Nível das torres

Solicitação
Abertura
2021-08-30T16:06:03+00:00
Vencimento
2021-09-06T13:00:00+00:00
Autor
coordenacao@chaconengenharia.com

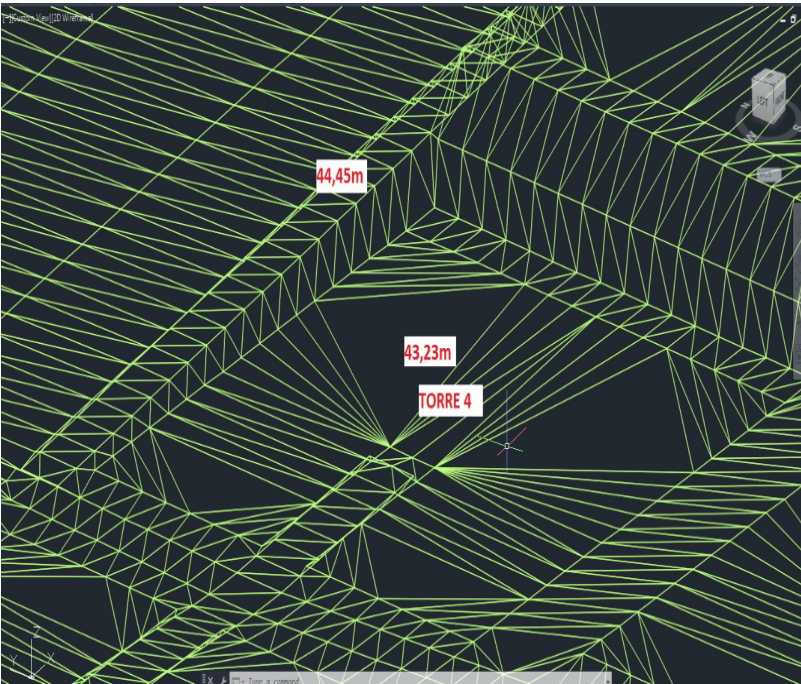
As torres 13, 14, 15, 16 E 17 estão enterradas em relação ao nível da rua e não pode ser enterradas em nenhuma das ponta, segundo diretrizes

Ações	Descrição	Data Ação	Novo Vencimento	Responsável	Realizado por
	Foi avaliado na revisão 3, as torres continuam enterradas. Vamos aguardar a definição da arquitetura.	2021-10-14T19:13:26+00:00		coordenacao@chaconengenharia.com	coordenacao@chaconengenharia.com
	As cotas das torres e rampas seguiram as informações da arquitetura com relação a acessibilidade	2021-10-01T15:26:01+00:00		jesus.cadengenharia@gmail.com	jesus.cadengenharia@gmail.com
	sem comentários	2021-08-30T16:06:04+00:00		coordenacao@chaconengenharia.com	coordenacao@chaconengenharia.com
